## *Centrale Mercier*

**Information complémentaire demandée dans  
l'avis sur la recevabilité de l'étude d'impact**

*Ce document contient l'information complémentaire demandée par le ministère de l'Environnement du Québec dans l'Avis sur la recevabilité de l'étude d'impact relative au projet de la centrale Mercier.*

Figure 1 — Capacités maximales d'évacuation de l'ouvrage Mercier

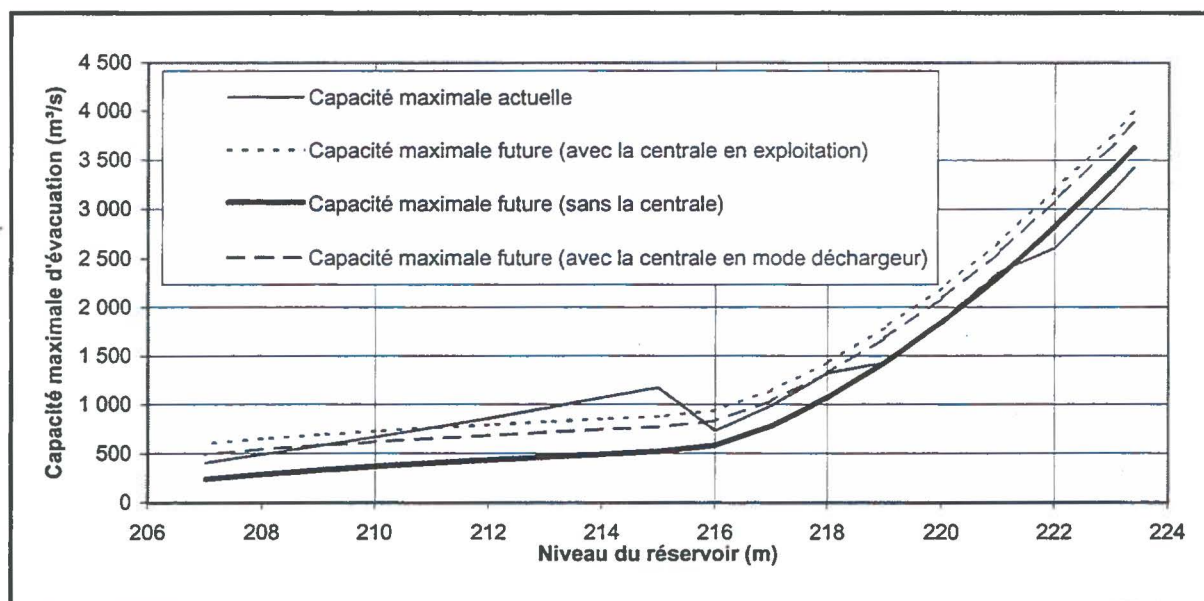
*La réponse à la question 5 précise la nature des travaux de réfection et de sécurité du barrage et donne des précisions sur le maintien de la capacité de l'ouvrage. De façon à compléter les informations sur ces points, Hydro-Québec doit fournir le calendrier de réalisation des travaux visant la sécurité, la capacité d'évacuation du site et la récurrence associée durant la période intérimaire (avant la réalisation des travaux de sécurité). Également, les débits turbinés de la centrale doivent être exclus des calculs d'évacuation et les périodes de retour associées à ces capacités doivent être fournies. Finalement, la sécurité du site doit être précisée advenant un arrêt complet des groupes.*

Seuls les travaux de construction de la centrale et de modification des pertuis de fond changeront la capacité maximale d'évacuation de l'aménagement. La figure 1 du présent document est la reproduction du graphique de la page 14 du *Complément du rapport d'avant-projet* à laquelle on a ajouté deux courbes : capacité maximale d'évacuation sans la centrale<sup>(1)</sup> et capacité maximale d'évacuation avec la centrale en mode déchargeur.

Le tableau 1 du présent document, déjà présenté à la page 15 du *Complément du rapport d'avant-projet*, montre que le débit associé à une crue de printemps à période de récurrence de 20 000 ans atteint 3 619 m<sup>3</sup>/s. La consultation du graphique de la figure 1 permet de conclure que la capacité d'évacuation de l'aménagement est suffisante pour déverser ce débit sans la contribution de la centrale.
